敦賀発電所2号炉 敷地の地形、地質・地質構造について (コメント回答)

平成30年7月6日
日本原子力発電株式会社

コメント一覧(敷地の地質・地質構造について)

D-1破砕帯の連続性評価(1-1)

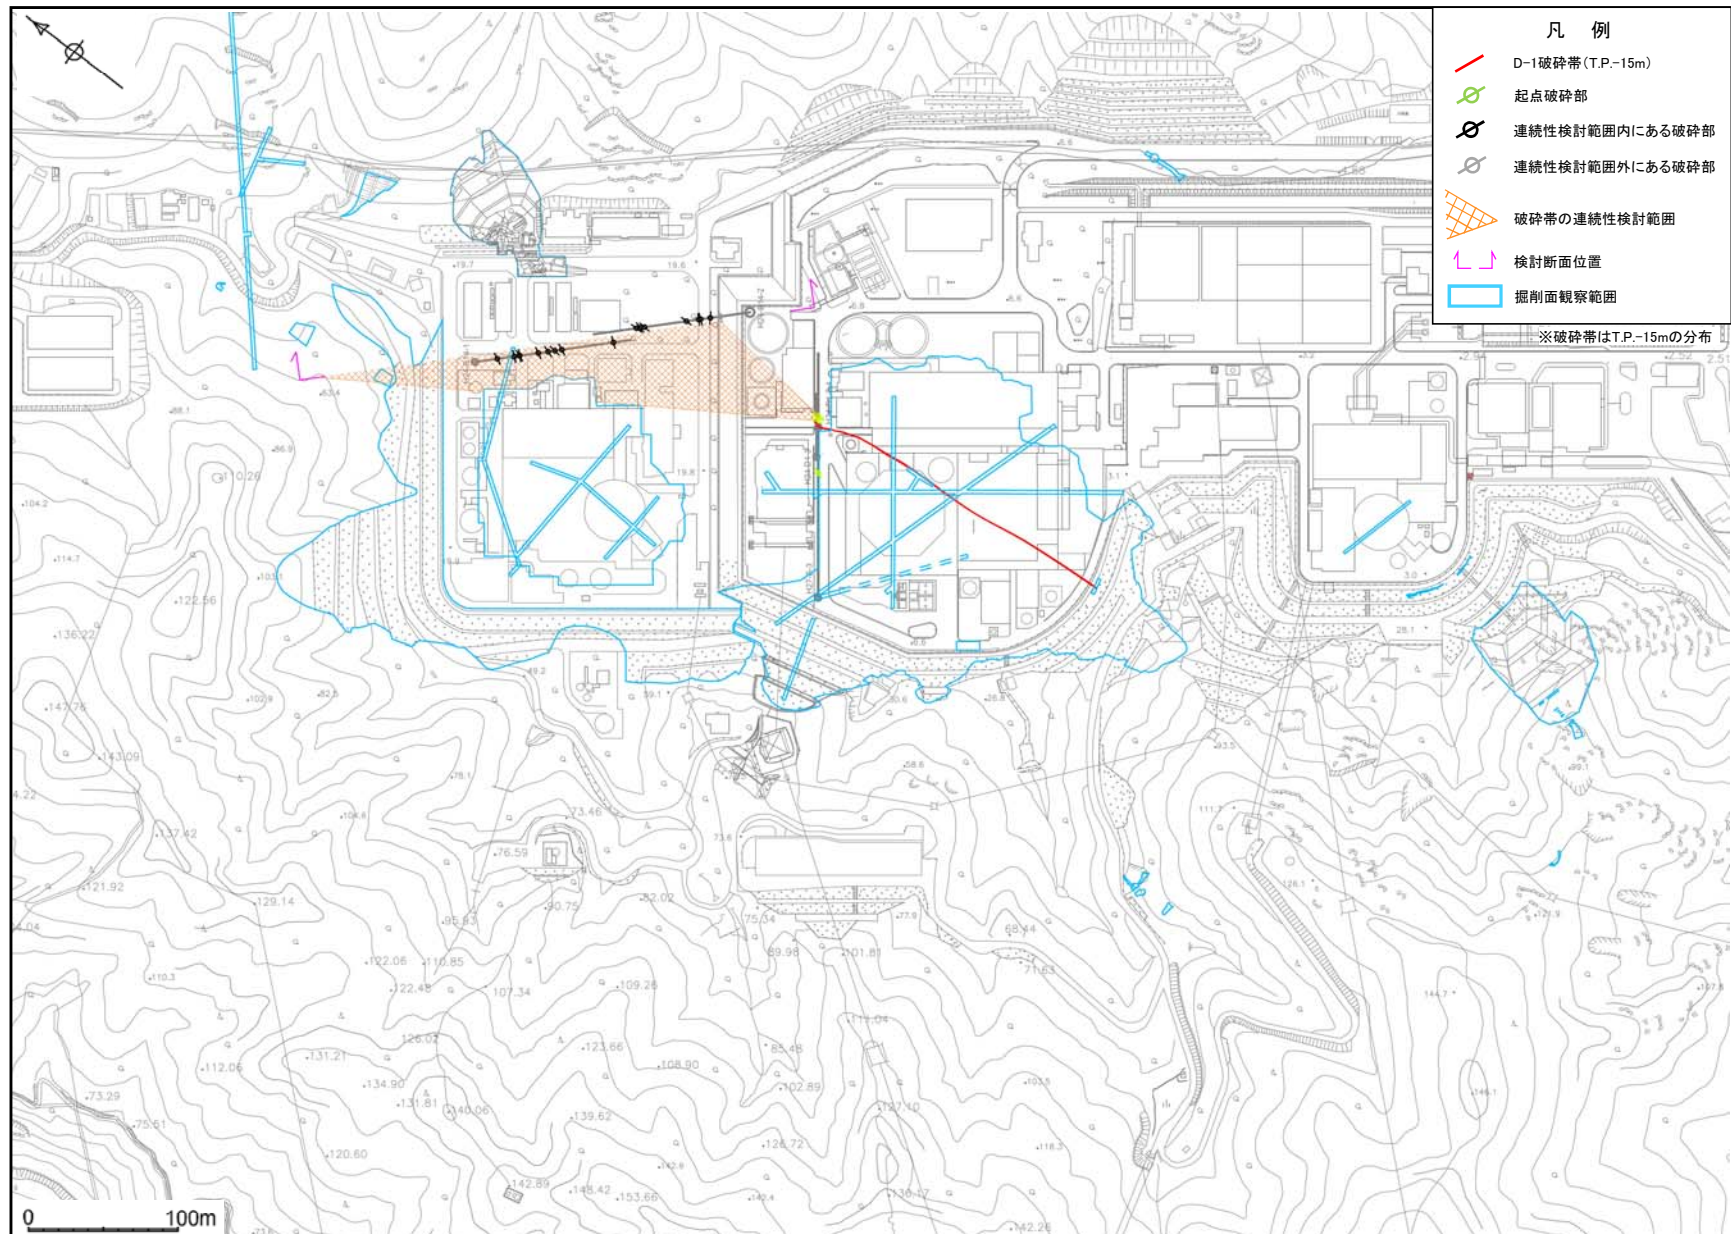
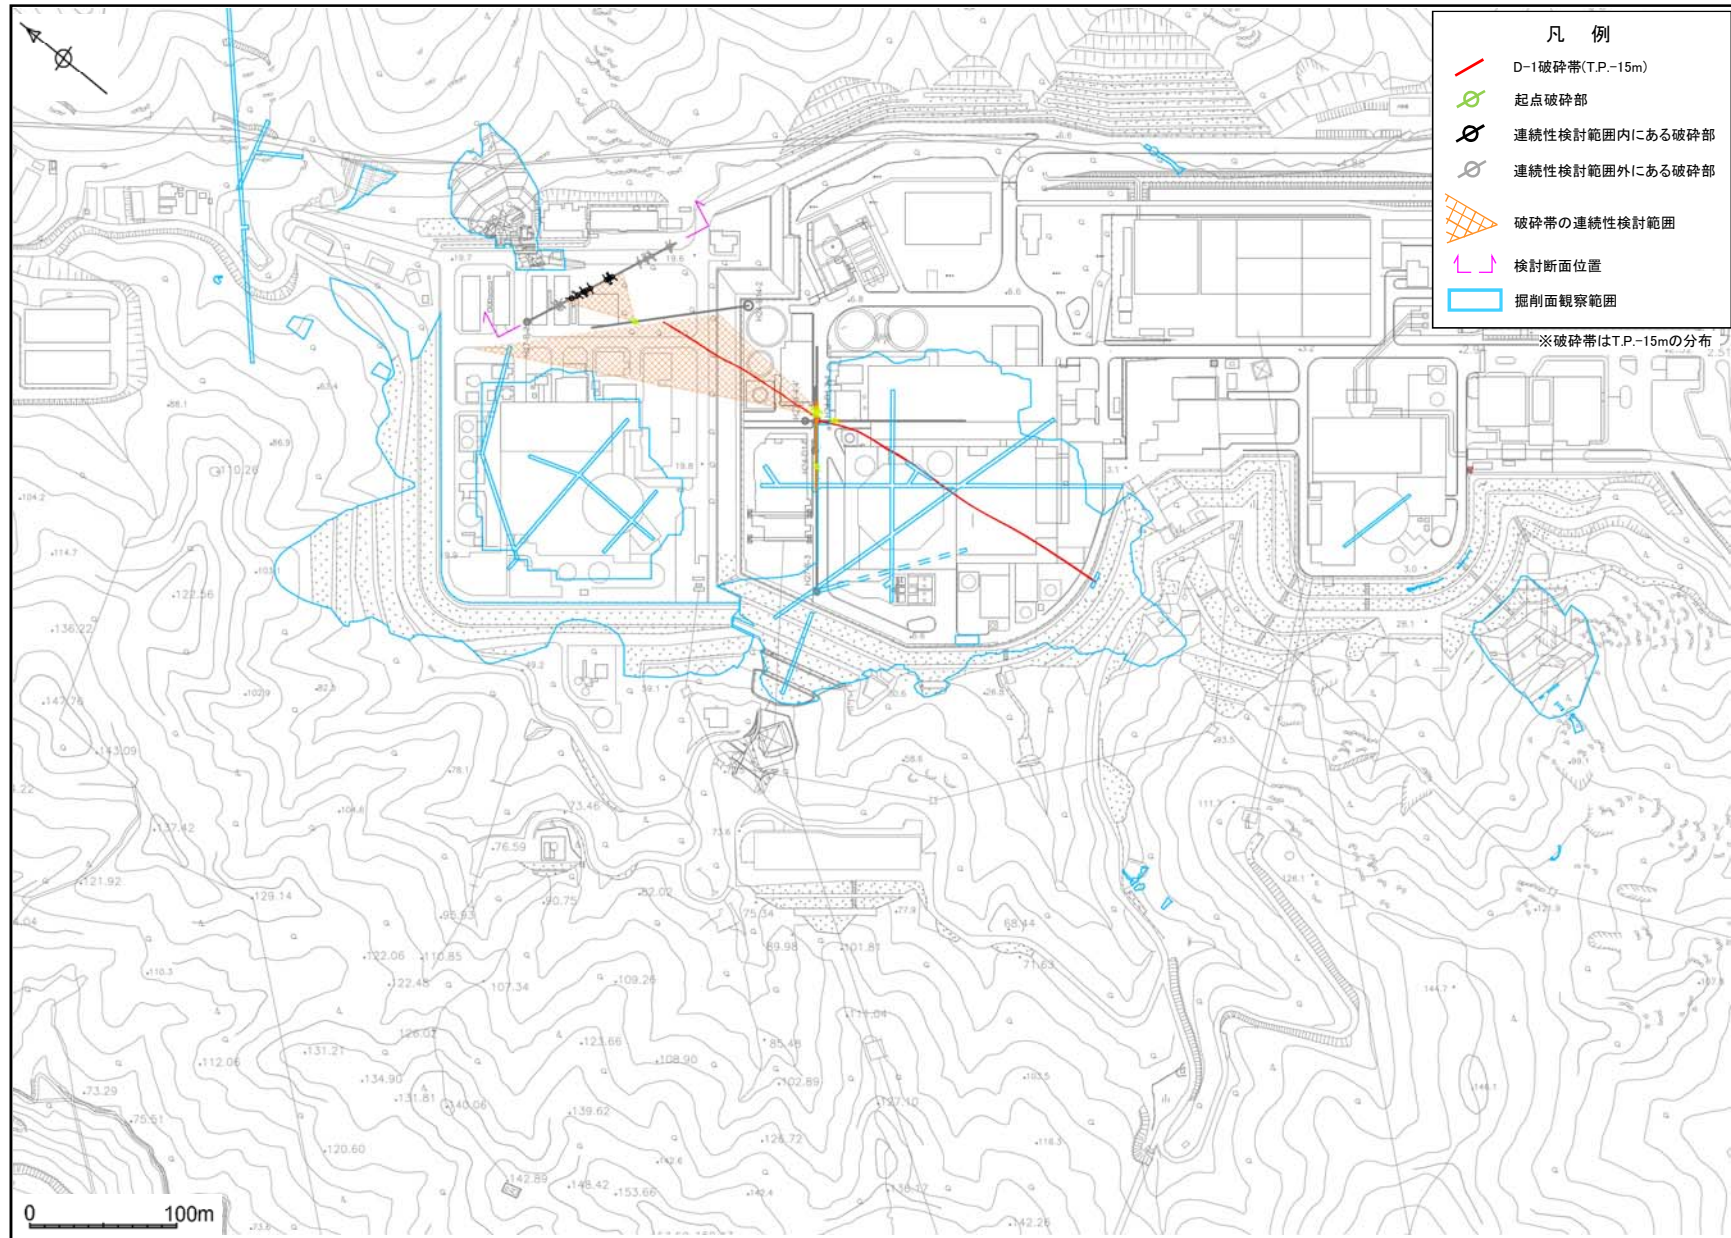
No.	コメント	回答骨子
1	3条対象の破砕帯に絞り込み評価を行うこととし、それらの分布の根拠となるデータについて、より詳細に説明すること。 (第536回審査会合，平成29年12月22日)	破砕帯の連続性評価の基準及びプロセスを示すとともに、D-1破砕帯の連続性評価について例示する。 なお、3条対象とした破砕帯の連続性評価の妥当性については、別途説明する。

連続性評価の例として、D-1破砕帯の連続性評価のプロセス(一部)を示す。

- 確認された破砕部の中には、近傍のボーリングに連続しない、他の破砕帯を越えて連続しないと判断されること等から、連続性が乏しいと判断される破砕部がある。
- 連続性に乏しいと判断した具体的根拠を下記に示す。
 - ① 連続性が乏しいとした破砕部の分布位置
 - ② 当該破砕部の近傍で実施した調査
 - ③ 当該破砕部の近傍に分布する連続性がある破砕帯とその根拠(連続性があるとした根拠: 前頁までに事例として示したD-1破砕帯の様式で提示)

浦底断層に変位・変形を与えている破砕帯の存否について

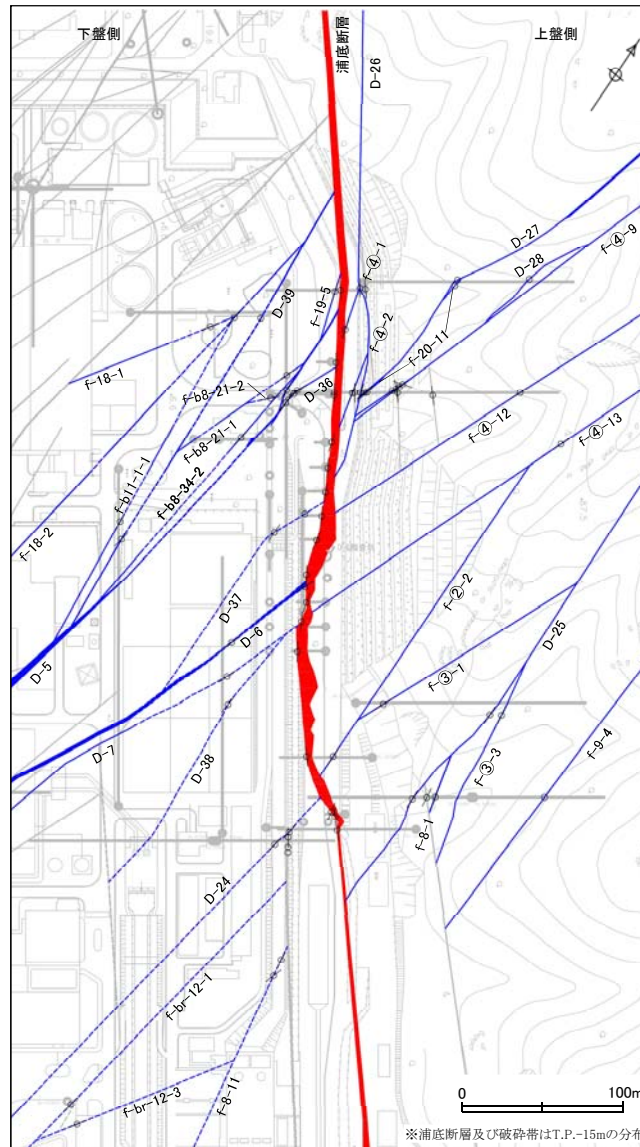
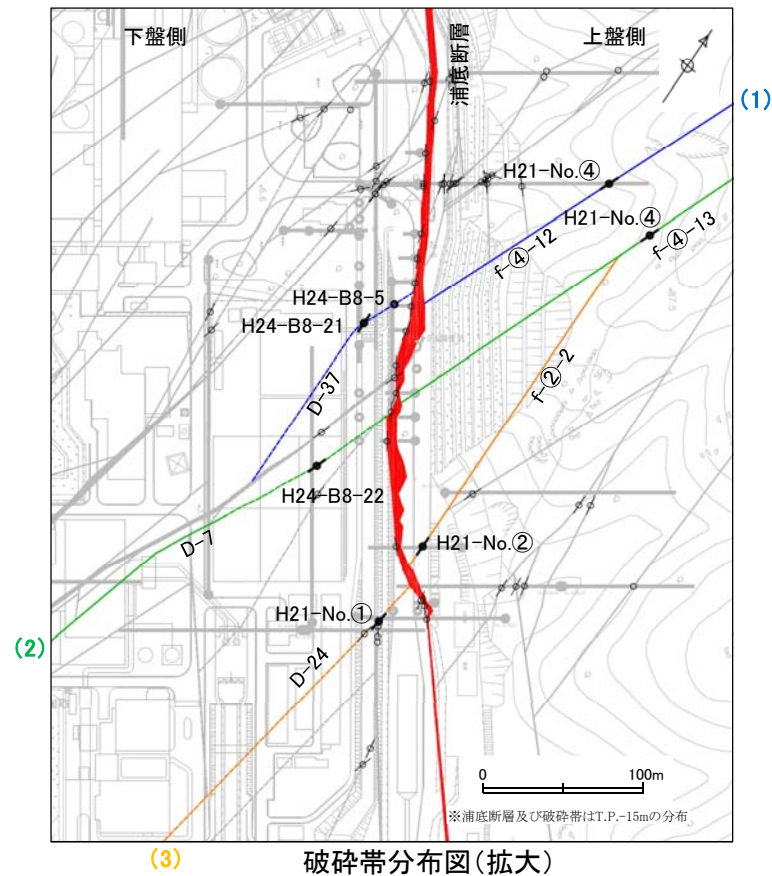
No.	コメント	回答骨子
2	破碎帯が浦底断層に変位を与えていないと判断した根拠について説明すること。 (第536回審査会合, 平成29年12月22日)	浦底断層の上盤側と下盤側に近接して分布する破碎帯については, 破碎部の性状が異なっており一連の破碎帯ではないと判断されることから, 浦底断層に変位・変形を与えている破碎帯もないものと判断される。

- ・ 浦底断層の上盤側に分布する破砕帯は東傾斜のものが多く、下盤側に分布する破砕帯は西傾斜のものが多く(下表及び地質断面図(p.28, p.29)参照)。
- ・ 近接して分布する破砕帯については、最新活動面の条線方向や変位センスが異なっている。
- ・ 活断層であることが文献で指摘されている浦底断層については、河谷の左屈曲、北東側隆起などの変動地形が認められ、後期更新世以降は現在の広域応力場から想定される方向と調和的に活動していることも確認されている(p.96参照)。これに対し、破砕帯については変動地形は認められず、また現在の広域応力場から想定される方向と調和的に活動した状況も認められない。これらのことから、破砕帯は浦底断層よりも新しい時期に活動したものではないと判断される。
- ・ また、こうした状況に加えて、浦底断層を挟んで近接して分布する破砕帯については、上盤の破砕帯と下盤の破砕帯とで性状が異なることから、一連であるとは判断されず、したがって当該破砕帯は浦底断層に変位・変形を与えている状況にはないと判断される。

重要施設の直下に分布する破砕帯（固結破砕部のみからなる破砕帯）（その1）

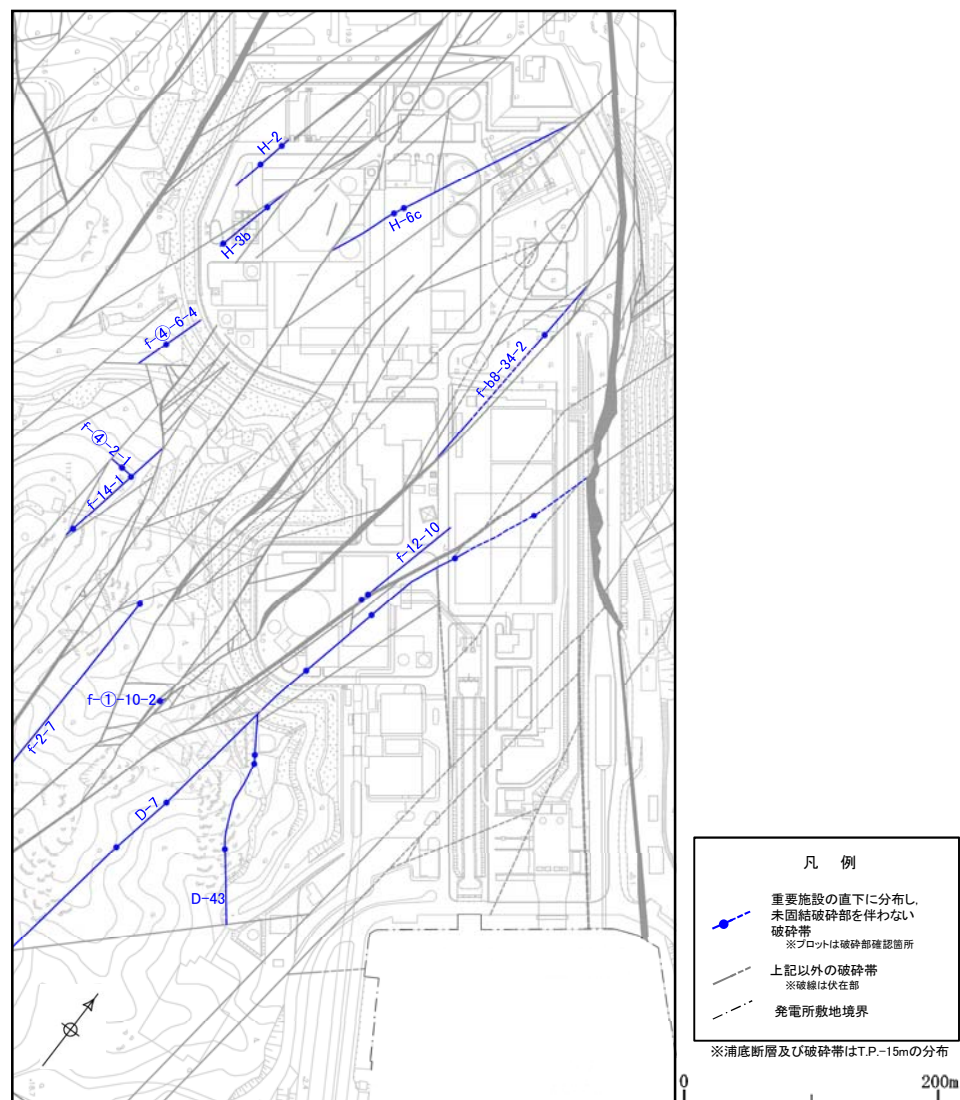
No.	コメント	回答骨子
3	破碎帯の選定フローの判断指標としている「未固結破碎部の有無」については、確認した箇所のの代表性について説明すること。 （第536回審査会合，平成29年12月22日）	地質・地質構造評価を行うにあたっては詳細な調査を実施している（調査密度が著しく低い状況にはない）ことから、破碎帯の性状については適切に把握出来ていると判断している。

- 固結破碎部のみからなる3条対象の破碎帯及びその確認箇所を以下に示す。
- 破碎帯の分布に対して調査密度が著しく低い状況にはない(比較的長い破碎帯については複数点で破碎部を確認している)。
- 以上のことから、現状の調査によって破碎帯の性状を適切に把握出来ていると判断している。
